ŀ	Ι,				発行日:	2014年	12月25日
1			大和電機工業(株)	殿	整理No:	46F-	12-020
(株)			協力工場	不良品連絡	格書		
<u>م</u>		再	発防止のため対策を記入の上、指定回答日ま	でに原本を	承認	調査	担当
鈴	1	提	出して下さい。		186.68		影山
木記		···	指定回答日: 2015年01月] 09日	1412,26	佐竹 (14.12.25) 由浩	(14,12,25)
	<u> </u>		PMMR8638-42	不良内容	المنتخب المنتخب الماسية	×	et a veri
^	_	型番号	Kタイプ ナイブ・タンシ	絞りピンに変色あり。 	an 1.		7.
	<u> </u>	空倒写	P8173	 -			<u> </u>

PMMR8638 めっき黒ずみ発生対策報告

大和電機工業株式会社 松本事業所 品質技術保証T

PMMR8638 めつき黒ずみ有効性確認報告

隣接する絞り部のコントラスト原因

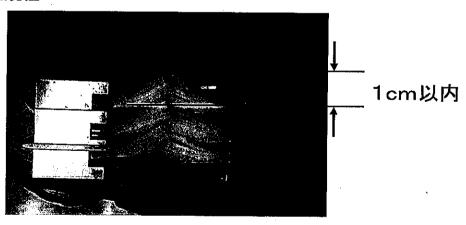
- ◇Niめっき液添加剤濃度が黒ずみに対しマージンが不足していた。
- ◇封孔処理後のハケが劣化し製品接触面に差が生じ、残留液量に バラツキが発生していた。

12月25日よりNiめっき添加剤濃度を初期設定比 50%UPにて管理しています。

原因調查 電流UP処置理由

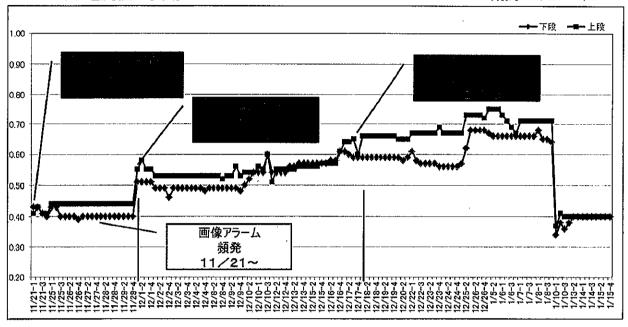
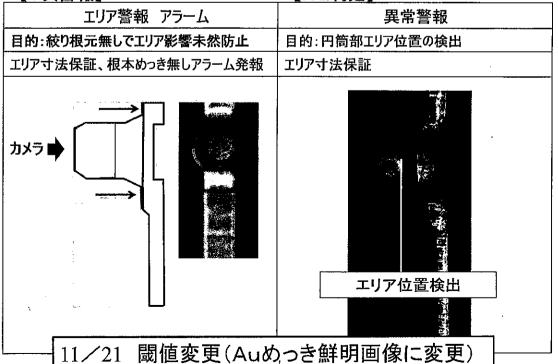
- ◇画像検査装置、閾値変更(11/21)により、エリア寸法アラーム発報多発 ◇エリア寸法維持目的で、12/1・12/18 の2回Auめっき電流上げる処置が
 - 実施されました。

封孔処理ハケの変形時系列実績

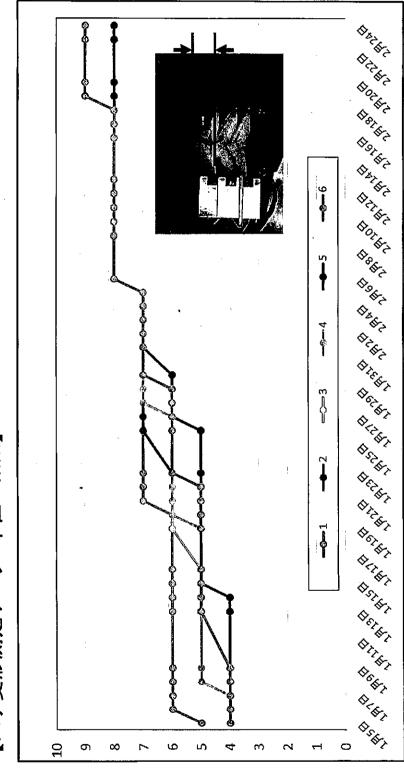
▶変形寸法が規定(1cm)まで、おおよそ2ヶ月である事が分かりました。

今後、以下の通り確認を実施し管理したいと考えます。 封孔処理ハケ劣化の進行が把握出来ました。

▶新規品設置から劣化規格値まで約2ヶ月を要する為、【1回/週】確認の 頻度で十分管理出来ると判断致します。

③Auめつき電流値上限管理

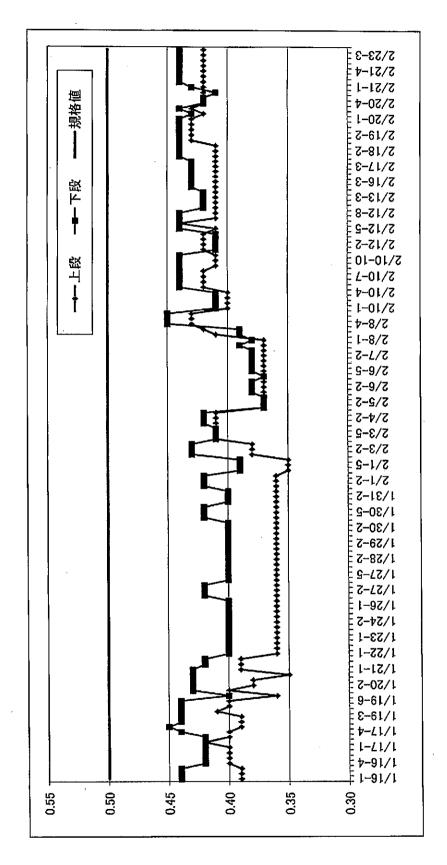
◇電流上限値を 0.50A以下に設定し加工を実施しました。

し、管理された状態で加工が行われていると判断します。 ▶規格値に対[

4 Yuめつき電圧値上限管理

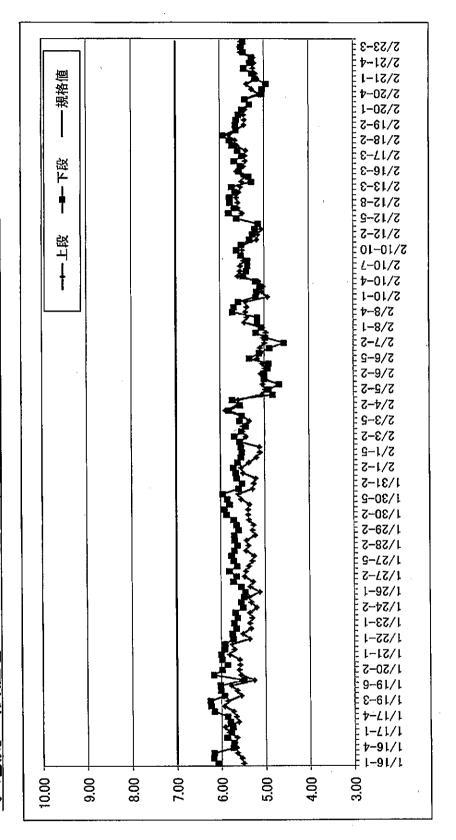
/加工を実施(◇電流上限値を 7.0V以下に設定し

▶規格値に対し、管理された状態で加工が行われていると判断します。
